女川原子力発電所2号炉審査資料	
資料番号	O2DS-1-1(改1)
提出年月日	2023年8月23日

女川原子力発電所2号炉 原子炉設置変更許可申請の概要について

〔 所内常設直流電源設備（3系統目）の設置及び
固体廃棄物処理系固化装置の固化材変更 〕

2023年8月
東北電力株式会社

図2-6 固化材変更前後と所内常設直流電源設備（3系統目）設置イメージ（2/4）

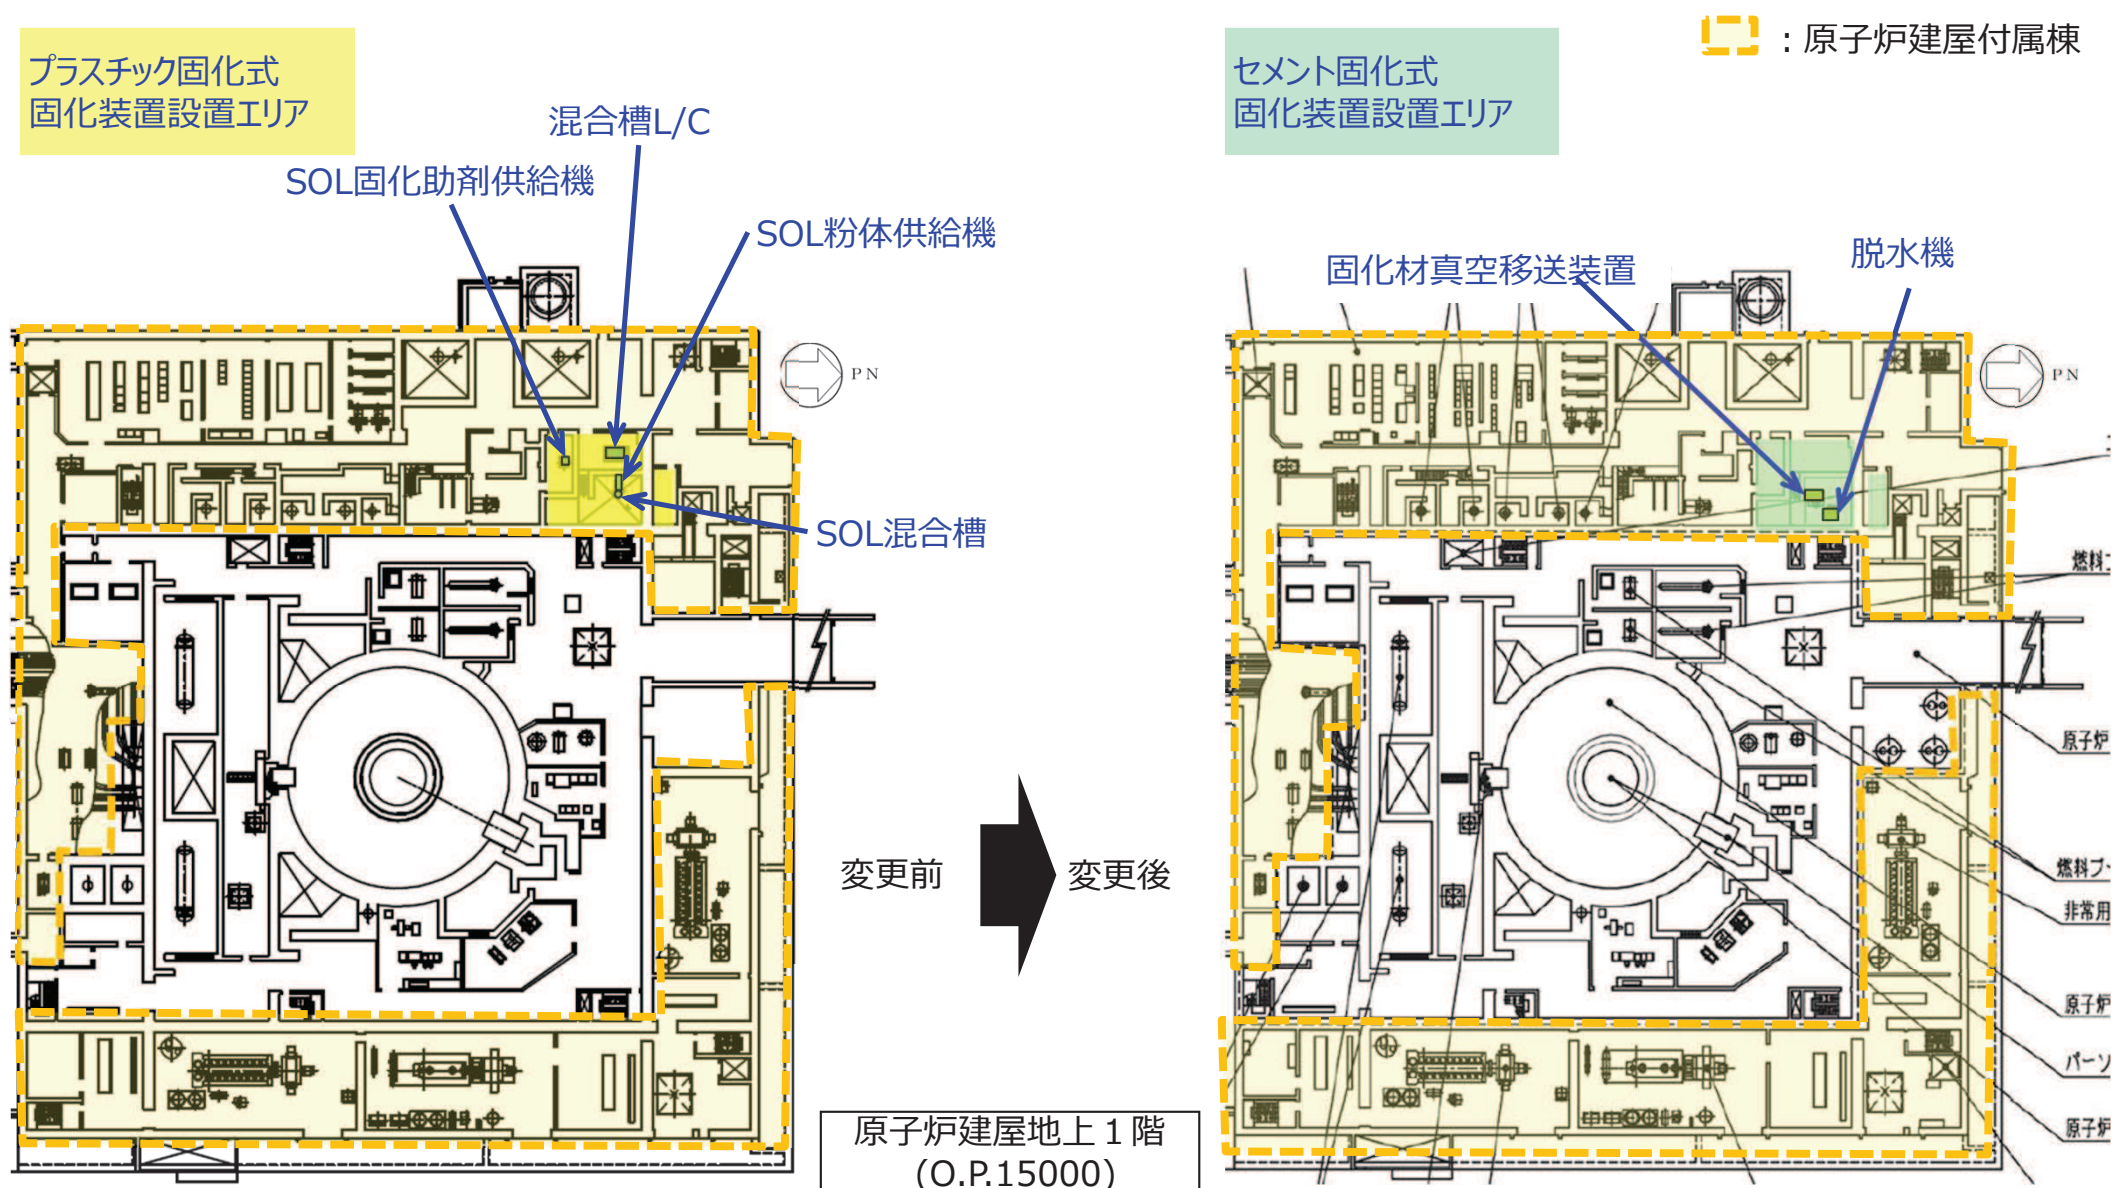
- 原子炉建屋付属棟地下1階から地上中3階に設置されている既設プラスチック固化式固化装置は、一部の流用箇所を除き撤去し、新たにセメント固化式固化装置を地下1階から地上1階部に設置する。
- 原子炉建屋付属棟地上2階は、所内常設直流電源設備（3系統目）の125V蓄電池、充電器を設置する。
